Mémoire en réponse – Avis MRAE

Projet ZA Villeneuve Cadol à Rosporden

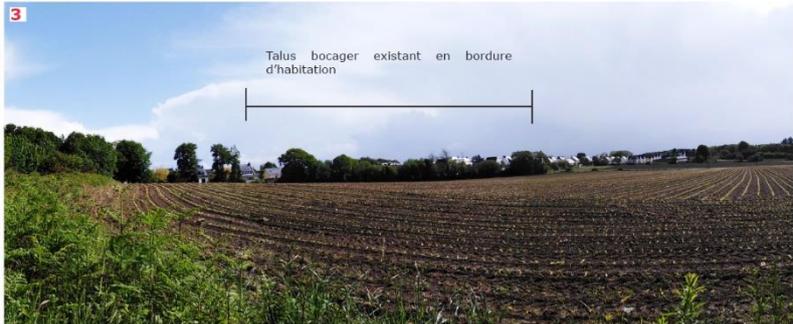
« Une appréciation des visibilités actuelles depuis les habitations voisines et le contournement routier, mais aussi à plus large échelle, est ainsi attendue. »

1
Vue depuis la RD 765A : Une haie bocagère dense est présente sur la majorité du tronçon. Cette haie est composée en globalité par et des noisetiers et quelques chênes.

2
Au niveau de l'intersection avec le chemin de Coat Aven on voit également la présence de cette haie dense en bordure de RD

3
On peut observer avant l'amorce du virage une percée visuelle / rupture dans la haie bocagère. Celle-ci est à nouveau existante au niveau du virage.

4
Au niveau du virage, on retrouve une haie en bordure de RD 765A.

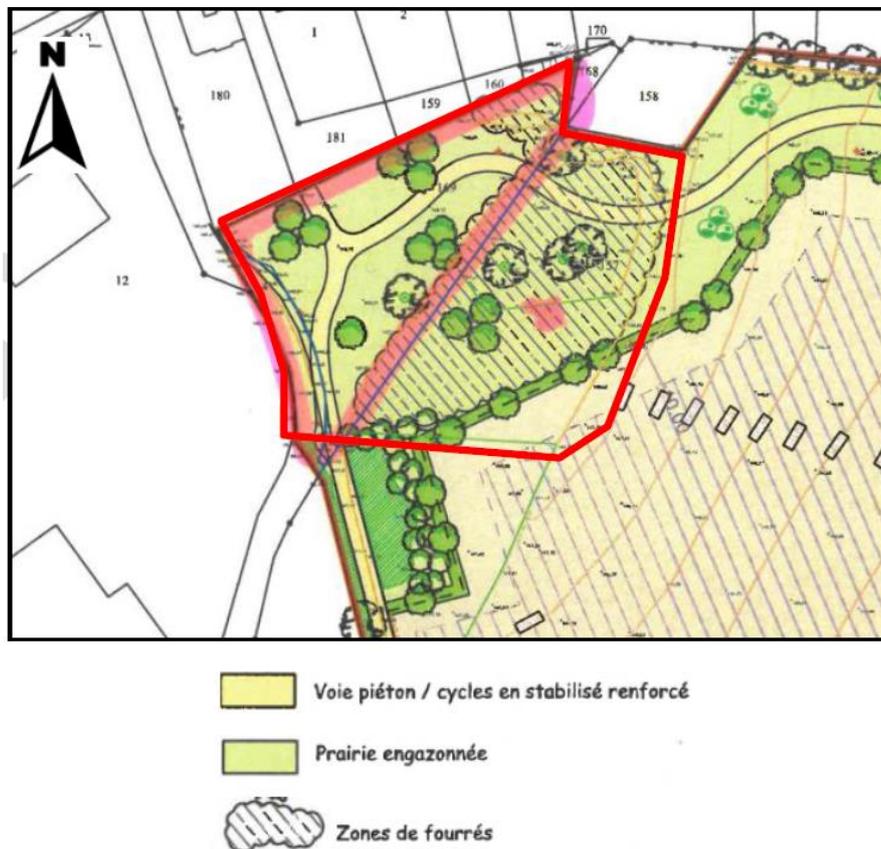
« Le dossier n'évoque pas la perception olfactive des activités voisines, en particulier de la conserverie. L'état initial doit être complété dans ce sens. »

L'Autorité Environnementale (AE) parle de nuisances olfactives de la conserverie. Or, il ne s'agit pas d'une conserverie alimentaire type appertisée. C'est de la production de salades fraîches et l'entreprise de salades fraîches ne produit aucune odeur. Il n'y a donc aucun souci concernant les nuisances olfactives.

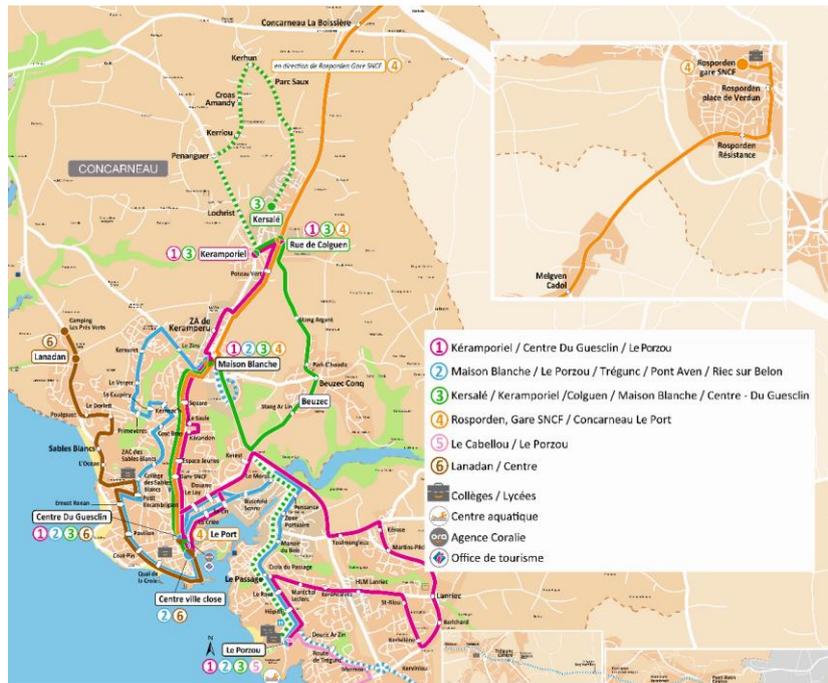
« Une réflexion sur la préservation du chemin actuel mérite d'être menée en prenant en compte sa valeur d'usage et son intérêt patrimonial, d'autant qu'il est prévu de conserver la double haie d'arbres sur le talus qui le longe. »

Conserver l'usage du chemin rural du circuit Pierre Lotti, ne permettrait pas la commercialisation de la pointe sud/ouest du parc. Dans le PA, des percées sont autorisées pour permettre des flux routiers et ainsi desservir cette pointe. Conserver l'usage du chemin, pouvant être traversée par des véhicules motorisés, serait dangereux pour les randonneurs, notamment les cyclistes.

Le chemin sera donc préservé pour des questions de biodiversité notamment mais les liaisons piétons/cycles devront être effectuées via le nouveau cheminement créé et sécurisé, de qualité équivalente. Il ne s'agit pas de recréer simplement une voie piétonne à l'Est mais bien un vrai nouveau chemin rural de même qualité, proche (talus arborés), avec plusieurs intérêts qui sont :

- 1° d'éviter de passer dans le PAE,
- 2° d'offrir un itinéraire rallongé propice à la promenade avec une qualité environnementale équivalente sur un linéaire plus grand, et de rappeler que seule une courte partie du chemin est "shuntée" et que cela a déjà été fait pour Bonduelle au nord.
